## **NOTA VAN BEANTWOORDING**

Horende bij de partiële herziening op het  
peilbesluit Bergambacht: Bergambacht-Zuid,  
omgeving Dijklaan

Status Definitief  
datum 1 oktober 2014  
versie 2

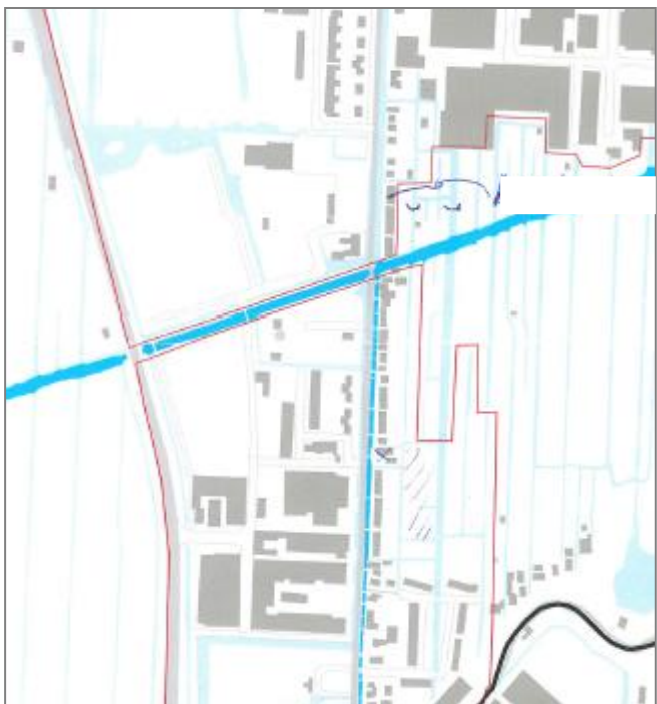
Nr.	Zienswijze	Antwoord
1 en 3	<p><i>Bewoners Dijklaan</i></p> <p>Tijdens de inloopavond heeft een aantal inwoners van De Dijklaan, mondeling hun zienswijzen ingediend ten aanzien van de locatie van de stuwen op hun percelen en een nieuwe locatie aan HHSK voorgesteld, zie bijlagen 1 en 2.</p>	<p>In nader overleg met de aangrenzend perceeleigenaren en veldbezoek zijn de locaties van de stuwen in het ontwerp verplaatst. Met de verplaatsing van de stuwen worden de voorgenomen doelen nog steeds gehaald en worden geen extra kosten gemaakt voor de aanleg</p>
3 3a	<p><i>Bewoner Lekdijk-oost</i></p> <p>Ik ben verbaasd en teleurgesteld dat ons perceel in het buitengebied is ingedeeld. Wederom gaat het peil naar beneden zodat mijn woning weer verder achteruit zakt. Dit heb ik gedurende de laatste 40 jaar bij iedere peilverlaging geconstateerd. De verzakking ontstaat doordat de woning aan de voorzijde op de teen van de dijk staat en achter en achter op de veenlaag die dus door ontwatering steeds inkrimpt.</p>	<p>Uw woning aan de Lekdijk Oost is op staal gefundeerd. Op staal gefundeerde woningen zijn in het verleden zo ontworpen dat ze mee kunnen zakken met de maaiveld daling. In het kader van de dijkversterking Project BAS wordt het zettingsgedrag van alle woningen langs de Lekdijk gemonitord. Uit de zettingsgegevens van de periode 2008-2011 blijkt niet dat uw woning achteruit zakt. In dezelfde periode is zowel de dijkversterking uitgevoerd en het peil met 3 cm aangepast conform het peilbesluit Bergambacht 2011.</p>

Naar aanleiding van de zienswijzen uit inwoners van de Dijklaan is de grens van de waterstaatkundige isolatie aangepast. In bijlage 3 wordt deze wijziging ten opzichte van het ontwerp-peilbesluit inzichtelijk gemaakt.
